Bebauungsplan Rheinbach-Oberdrees Nr. 11 „Bundesstraße, Mieler Straße, Landgraben“

I. Behandlung der Stellungnahmen

**Anregungen der Öffentlichkeit sowie der Behörden und der sonstigen Träger öffentlicher Belange
gem. §§ 3 (1) und 4 (1) BauGB**

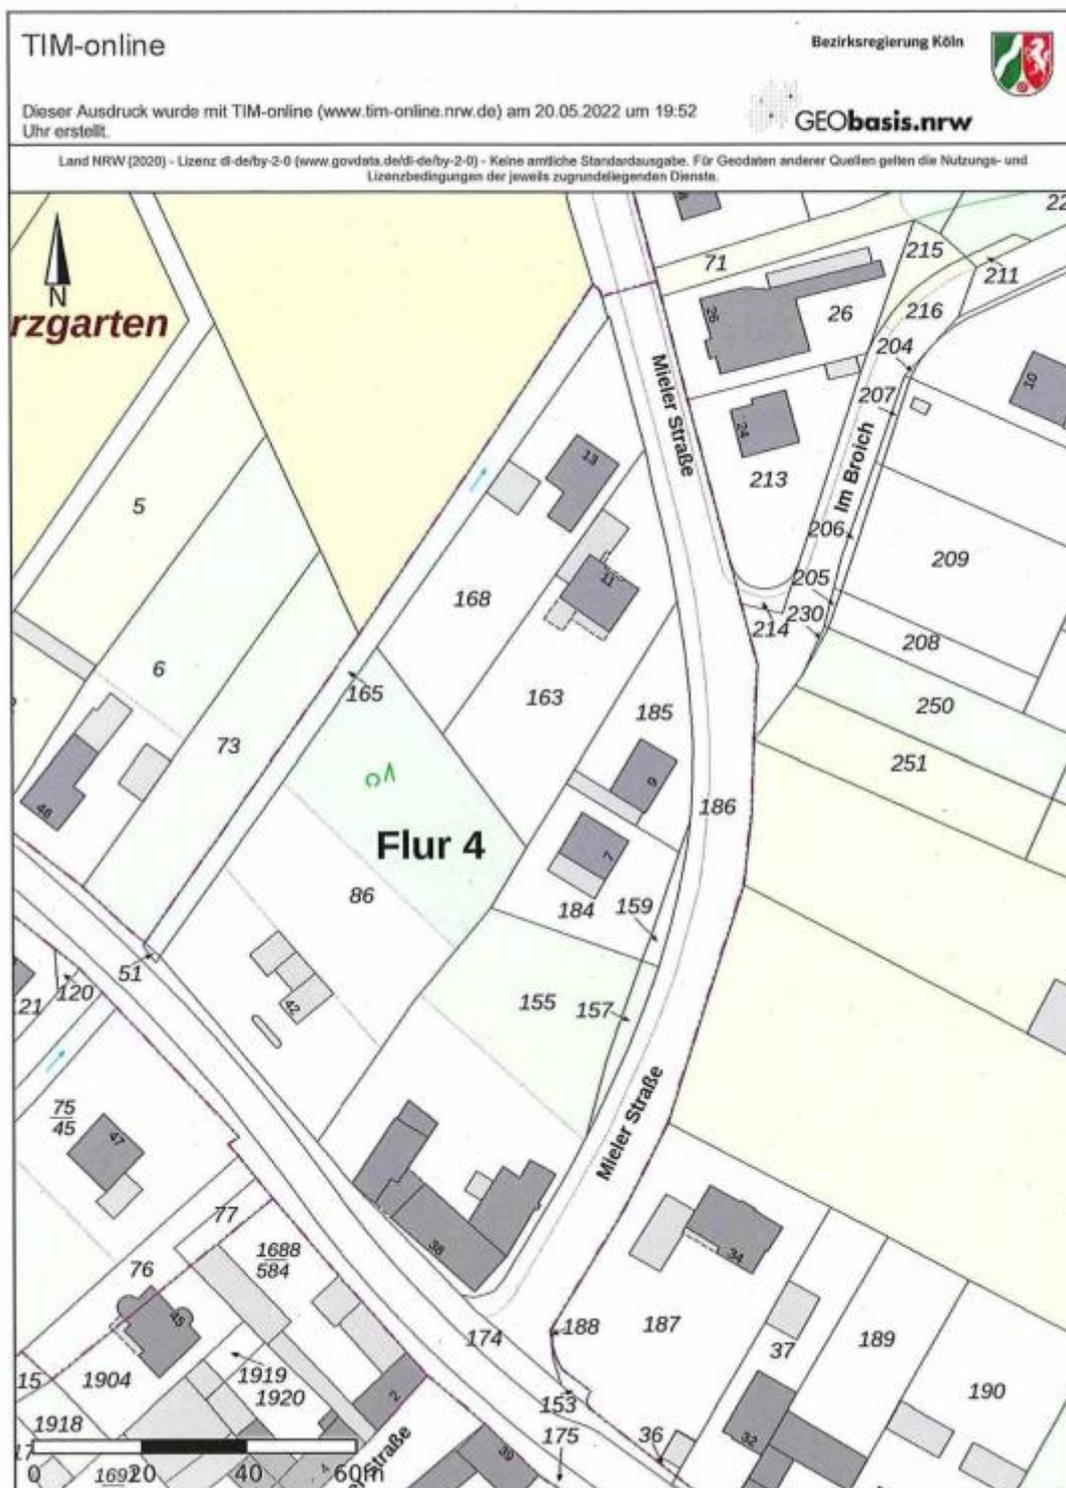
1. Die geplante „Bauliche Nachverdichtung“ als Mischnutzung „Wohn- und Geschäftsgebäude“ mit bis zu 45 Wohneinheiten und zusätzlichen Kleingewerbeflächen sowie möglicher Senioreneinrichtung, stellt eine wesentliche Verdichtung für unsere, mit vier Einfamilienhäusern bebauten und genutzten Grundstücke dar.
Zur Wahrung unserer Privatsphäre und Erhalt der Wertigkeit unserer privaten großzügigen Gartenbereiche, ist es erforderlich eine wirksame Abgrenzung des Einfamilienhausbereichs an der westlichen Seite der „Mieler Straße (K61)“ von der geplanten, gewerblich genutzten Wohnanlage mit zusätzlichen Gewerbeanteil, in der Örtlichkeit zu schaffen. Dies gilt insbesondere für die Schaffung eines wirksamen und der ländlichen Struktur angepassten Lärm- und Sichtschutzes gegenüber unseren fast parkähnlichen Anliegergrundstücken. Diese Schutzmaßnahmen sollten z. B. in Form einer Mauer oder Lärm- und Sichtschutzwand (sog. „grünen Wand“) mit entsprechend notwendiger Höhe gestaltet werden.

2. Das vorliegende Städtebauliche Konzept zur Wohnanlage mit Gewerbeflächen sieht für Kraftfahrzeuge eine Zufahrt von der Mieler Straße in das zu erschließende Gebiet vor. Unter den geplanten Gebäuden an der Bundesstraße soll für Parkflächen eine Tiefgarage errichtet werden. Für weitere Besucherparkplätze sollen auf dem Flurstück 86 oberirdische Parkflächen im nordöstlichen Bereich, das derzeit mit Bäumen und Sträuchern bewachsenen ist, angelegt werden. Auf Grund der zu allen Tages- und Nachtzeiten und an allen Wochentagen entstehenden Verkehrsflüsse durch Bewohner und Besucher sowie beim Be- und Entladen der notwendigen Warenlieferungen usw. werden Fahrgeräusche und Lärm z.B. durch Türknecken entstehen. Deshalb wird es zu weiteren Lärmimmissionen auf den Anliegergrundstücken kommen. Da die Umgebung durch die vielbefahrene Bundes- und Kreisstraße sowie durch die Autobahn A61 bereits vom Lärm extrem stark vorbelastet ist, muss ein weiterer Lärmzuwachs, ausgehend von der neu geplanten Bebauung unbedingt vermieden werden. Auch aus diesem Grund muss die unter 1. genannte Mauer bzw. Grüne Wand auch als Lärmschutzwand errichtet werden.

6. Beim unter Nr. 5 genannten extremen Hochwasser im Juli 2021 hat der im Norden verlaufende Landgraben die im Plangebiet liegenden Flurstücke 86 und 155 vollständig überflutet. Die Gründe lagen u. a. an der vernachlässigten Gewässer- (Grabenflurstück 165) und Brückenbauwerksunterhaltung unterhalb der Bundesstraße B266 durch die Stadt und Straßen.NRW. Durch den Übertritt des Wassers vom Bebauungsplangebiet ausgehend in östlicher Richtung wurden sämtliche Grundstücke, Keller und zum Teil die Erdgeschosse der Unterzeichner vollständig überflutet wurden. Hierdurch entstanden für die o.g. Eigentümer enorme Gebäudeschäden. Durch gezielte örtliche Maßnahmen des Bauträgers auf den nunmehr zu überbauenden Grundstücken muss verhindert werden, dass die Grundstücke der Anwohner erneut geflutet werden. Insofern schlagen die Anwohner vor, die unter den Nrn. 1 und 2 sowie 5 und 6 genannte Mauer als Sicht-, Lärm- und Hochwasserschutz ausgebildet werden sollte. Alternativ könnte im nordöstlichen Bereich des Flurstücks 86, also entlang der Flurstücksgrenze zu den Flurstücken 163 und 168 auch eine Aufwallung von etwa einem Meter erfolgen.

7. Entlang dem zuvor genannten Grenzverlauf (Flurstücke 184, 163 und 168) zu den Anwohnergrundstücken – also insgesamt von der Mieler Straße bis zum Landgraben – ist der bestehende Baum- und Gehölzbestand zu erhalten und falls erforderlich zu ergänzen.

Aus dem Ergebnis der schalltechnischen Untersuchung geht hervor, dass durch die geplante Gebietsausweisung von Teilflächen des Plangebiets als Allgemeines Wohngebiet (WA) in Hinblick auf die schutzbedürftigen Nutzungen im direkten Umfeld, welche auf der Ebene des Flächennutzungsplans als Mischbauflächen dargestellt sind und, wie von den Einwendern zutreffend beschrieben, derzeit vorwiegend durch Wohnnutzungen geprägt sind, keine über die gesetzlich einzuhaltenden Grenzwerte hinausgehenden Lärmemissionen auf den umgebenen Bestand bewirkt werden. Die planungsrechtlich ermöglichten Nutzungen innerhalb des geplanten Allgemeinen Wohngebiets (WA) sowie die sonstigen Festsetzungen zur Art der baulichen Nutzungen orientieren sich dabei insgesamt an den Vorgaben der Baunutzungsverordnung (BauNVO) und des Baugesetzbuches (BauGB). Damit wird in Hinblick auf die geplante Gebietsausweisung der planungsrechtlich vorgegebene Handlungsrahmen hinsichtlich der Notwendigkeit zur Gewährleistung der Verträglichkeit von schutzbedürftigen Nutzungen untereinander eingehalten. Insofern besteht auf planungsrechtlicher Ebene kein Erfordernis zur Festsetzung von Sicht- oder Lärmschutzmaßnahmen. Diesbezügliche Festsetzungen, deren Notwendigkeit auf die geplante Art der baulichen Nutzung zurückzuführen wären, sind daher nicht Bestandteil dieses Bebauungsplans. Im Zusammenhang mit den von den Einwendern aufgeführten Lärmemissionen, ausgehend vom fließenden Verkehr der angrenzenden öffentlichen Verkehrsflächen ist anzumerken, dass auf Grundlage der Anordnung der überbaubaren Grundstücksflächen sich hierdurch auch lärmindernde Wirkungen auf die nördlich angrenzenden Bestandsnutzungen ergeben können. Weiterhin wird im Zusammenhang mit der von den Einwendern vorgebrachten Konfliktbefürchtung darauf hingewiesen, dass auf Grundlage der Festsetzungen zu den überbaubaren Grundstücksflächen die gesetzlich einzuhaltenden Grenzabstände gewahrt werden. Insofern wird den Vorgaben zur Wahrung gesunder Wohn- und Arbeitsverhältnisse durch die Bauleitplanung Rechnung getragen. Die Festsetzungen zum Maß der baulichen Nutzung, hier: maximal zulässige First- und Attikahöhe, orientieren sich am städtebaulichen Gesamtcharakter des Ortsteils. Mit den getroffenen Festsetzungen zur Zulässigkeit von zwei Vollgeschossen und einem Dachgeschoss in Form eines Satteldaches, hier: ca. 11,00 m Firsthöhe, bzw. zwei Vollgeschossen und einem Flachdach wird, in Bezug auf die Gebäudetypologie der angrenzenden Bestandsbebauung, keine erdrückende Wirkung hervorgerufen. Insofern werden auch durch die geplante städtebauliche Kubatur keine Voraussetzungen geschaffen, die eine zwingende Festsetzung von Sichtschutzmaßnahmen begründen. Gleichwohl wird auf Grundlage der Festsetzungen zu den örtlichen Bauvorschriften in Hinblick auf die Zulässigkeit von Einfriedungen im Zusammenhang mit der maximal zulässigen Höhe und der Materialität von Einfriedungen die Möglichkeit eröffnet, einen Sichtschutz entlang des Grenzverlaufs aneinandergrenzender privater Grundstücksflächen schaffen zu können.

Auf Grundlage der Anordnung der geplanten überbaubaren Grundstücksflächen sowie der offenen Stellplatzflächen im nördlichen Bereich der festgesetzten Flächen des Allgemeinen Wohngebiets (WA), welche sich insgesamt aus dem zugrundeliegenden städtebaulichen Konzept ableitet, und vom Ausschuss für Stadtentwicklung und Bauen der Stadt Rheinbach in seiner Sitzung am 15.03.2022 als Grundlage für die weitere bauleitplanerische Verfahrensdurchführung befürwortet wurde, ist der Erhalt des vorhandenen Bewuchses innerhalb des Plangebiets nicht vollständig möglich. Auf Grundlage der getroffenen zeichnerischen und textlichen Festsetzungen soll jedoch in Bezug auf den vorhandenen Baumbestand der Erhalt einzelner Baumstandorte, insbesondere innerhalb der festgesetzten privaten Grünflächen, sowie die Ersatzpflanzung von Baumstandorten im Plangebiet auf planungsrechtlicher Ebene gesichert werden. Zudem wurden Festsetzungen zur Begrünung und Bepflanzung der privaten Grundstücksflächen getroffen, mittels derer eine anteilige Kompensation von planbedingt entfallendem Gehölzbestand erreicht werden kann.

Die Anregungen der mit den Schreiben vom 07.06.2022 eingegangenen Stellungnahme A 1.01 in Bezug auf die Notwendigkeit der planungsrechtlichen Festsetzung von Lärmschutzwänden oder Aufwallungen, die gleichzeitig dem Sichtschutz sowie dem Überflutungsschutz der angrenzenden Bestandsnutzungen dienen sollen, kann nicht gefolgt werden, da hierfür auf Grundlage der als zulässig geplanten Nutzungen sowie auf Grundlage der sonstigen zu berücksichtigenden gesetzlichen Regelungen keine planungsrechtliche Ermächtigungsgrundlage vorliegt. Gleichwohl werden auf Grundlage der

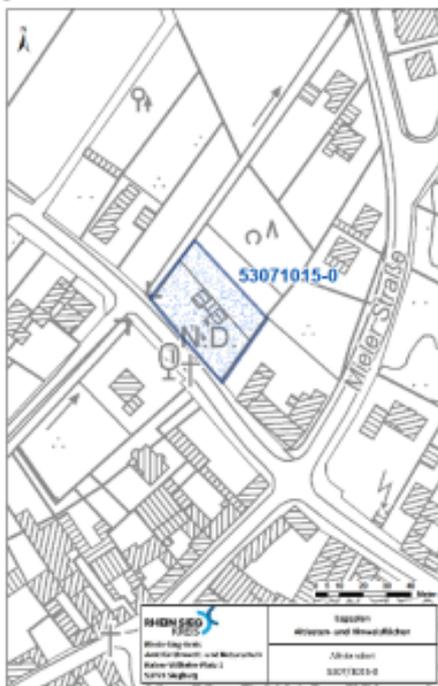
Im Rahmen einer systematischen Erhebung im Stadtgebiet Rheinbach, zur Identifizierung von Altstandorten und altlastverdächtigen Flächen, wurde anhand der Recherchen festgestellt, dass im Planbereich eine Tankstelle, eine KFZ-Werkstatt und ein Bauunternehmen ansässig war.

Der Altstandort wurde im Altlasten- u. Hinweisflächenkataster des Rhein-Sieg-Kreises mit der Nr. 5307/1015-0 registriert (siehe Lageplan). Erfahrungsgemäß können durch den Umgang mit umweltgefährdenden Stoffen nutzungsbedingte Bodenbelastungen nicht ausgeschlossen werden.

In Zusammenhang mit der geplanten sensiblen Neubebauung und dem damit verbundenen Abwägungsprozess für gesunde Wohn- u. Arbeitsverhältnisse wird empfohlen, eine orientierende Untersuchung in Anlehnung an § 3, Abs. 3 Bundesbodenschutz- u. Altlastenverordnung (BBodSchV), in enger Abstimmung mit dem Amt für Umwelt- und Naturschutz, durch eine*n Sachverständige*n nach § 18 BBodSchG, durchführen zu lassen.

Den Hinweisen des Rhein-Sieg-Kreises hinsichtlich des vorhandenen Altstandortes sowie der damit einhergehenden Empfehlung zur Erstellung eines entsprechenden Gutachtens wird gefolgt. Dementsprechend wurden vor dem Hintergrund möglicher vorhandener Bodenbelastungen in den diesbezüglich festgesetzten Flächen B1 und B2 bauliche und sonstige Nutzungen auf Grundlage bedingender Festsetzungen ausgeschlossen. Damit sollen bodenbezogene bauliche Eingriffe sowie Bodenbewegungen jeder Art zum Zwecke der Realisierung der planungsrechtlichen Festsetzungen zunächst ausgeschlossen werden, bis durch eine*n Sachverständige*n eine orientierende Bodenuntersuchung in Anlehnung an § 3, Abs. 3 BundesBodenschutz- u. Altlastenverordnung (BBodSchV) gem. den Vorgaben des § 18 BBodSchG in Abstimmung mit dem Amt für Umwelt- und Naturschutz des Rhein-Sieg-Kreises durchgeführt sowie im Ergebnis der Nachweis über die Unbedenklichkeit des vorhandenen Bodenmaterials gemäß den gesetzlichen Anforderungen fachgutachterlich nachgewiesen oder die sich aus der Untersuchung ergebenden bodenbezogenen Maßnahmen zum Zwecke der Herstellung unbedenklicher Bodenverhältnisse gem. den gesetzlichen Anforderungen im festgesetzten räumlichen Bereich umgesetzt worden sind. Im Anschluss an den fachgutachterlichen Nachweis zur Unbedenklichkeit der Bodenverhältnisse im festgesetzten räumlichen Bereich ist dann auf Grundlage der hierdurch vorliegenden bodenbezogenen gesundheitlich unbedenklichen Voraussetzungen die Umsetzung der planungsrechtlichen Festsetzungen zulässig. Den bauleitplanerischen Vorgaben zur Sicherung gesunder Wohn- und Arbeitsverhältnisse soll hierdurch Rechnung getragen werden.
